OGGETTO: [ID: 7423] Progetto di un impianto di produzione di energia elettrica da fonte fotovoltaica con potenza pari a 23,482 MW, integrato da un sistema di accumulo della potenza di 10 MW e opere di connessione alla rete elettrica, da ubicarsi nel Comune di Candela, con opere connesse nei Comuni di Candela, Ascoli Satriano e Deliceto (Provincia di Foggia – Regione Puglia)

Osservazioni al Parere Tecnico Istruttorio della Soprintendenza Speciale per il Piano di Ripresa e Resilienza prot. MIC SS-PNRR – 0016013 del 31 luglio 2023

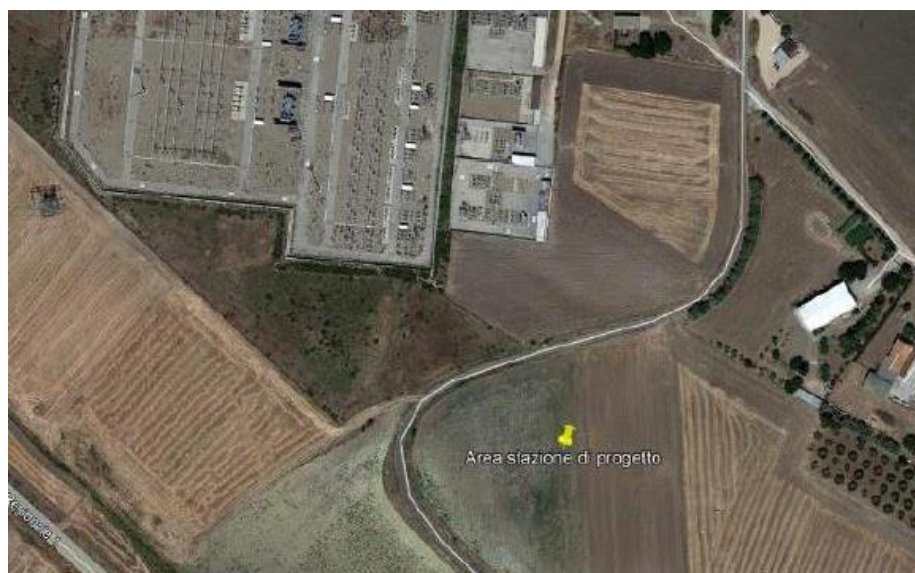
9. Poco più avanti, sempre lungo il **cavidotto esterno**, nel corso di una ricognizione di superficie condotta per conto della Soprintendenza per i Beni Archeologici della Puglia in occasione della realizzazione di un parco eolico nel territorio comunale di Ascoli Satriano (tracciato cavidotto) è stata individuata un'area di medio-piccole dimensioni (4667 mq) caratterizzata dalla presenza di frammenti ceramici frammisti a una scarsa quantità di spezzoni di laterizi;

Anche in corrispondenza della UT3 coincidente con la ASC4 (individuato nel corso di pregresse ricerche di superficie e aerofotografiche) il tracciato del cavidotto si sviluppa lungo la strada esistente asfaltata SP104, tra l'altro già interessata da alcuni interventi di posa di cavidotti interrati e non interesserà i terreni limitrofi (ad ovest) che sono stati oggetto di evidenze archeologiche. La realizzazione del cavidotto in progetto avverrà in sezione ristretta e interrata lungo il bordo asfaltato della sede stradale.
